INFORME DE ORIENTACIÓN DE OFICIO
N° 6606-2025-CG/GRMQ-SOO

ORIENTACIÓN DE OFICIO
PROYECTO ESPECIAL REGIONAL PASTO GRANDE
MOQUEGUA, MARISCAL NIETO, MOQUEGUA

“EQUIPAMIENTO DE LAS CÁMARAS REDUCTORAS DE
PRESIÓN E INSTALACIÓN DE TUBERÍAS DE DISTRIBUCIÓN
A NIVEL DE PARCELA· PROYECTO LOMAS DE ILO I
ETAPA”

MOQUEGUA, 25 DE JULIO DE 2025

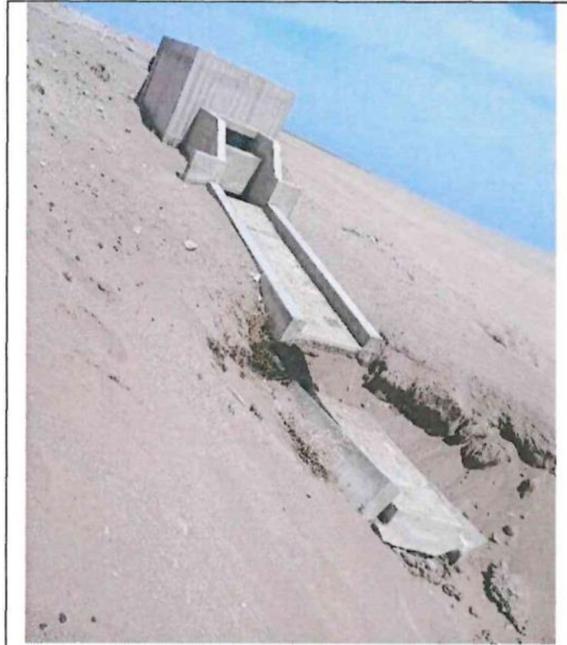
- En la inspección física, realizada por el equipo de control del 31 de marzo al 4 de abril de 2025, también se ha podido verificar el asentamiento y colapso del canal de evacuación de la válvula de purga VP-18, el cual se fundó directamente sobre suelo natural (que sería una arena limosa). De igual, forma se verificó que el canal de evacuación que conduciría el agua que sea expulsada por la válvula de alivio de la cámara reductora de presión PRV-10, fue fundada sobre sobre suelo natural, cuya cimentación se viene socavando por la presencia del viento propio de la zona, asimismo, se presenta una fisura vertical por asentamiento que viene presentándose en el mismo.
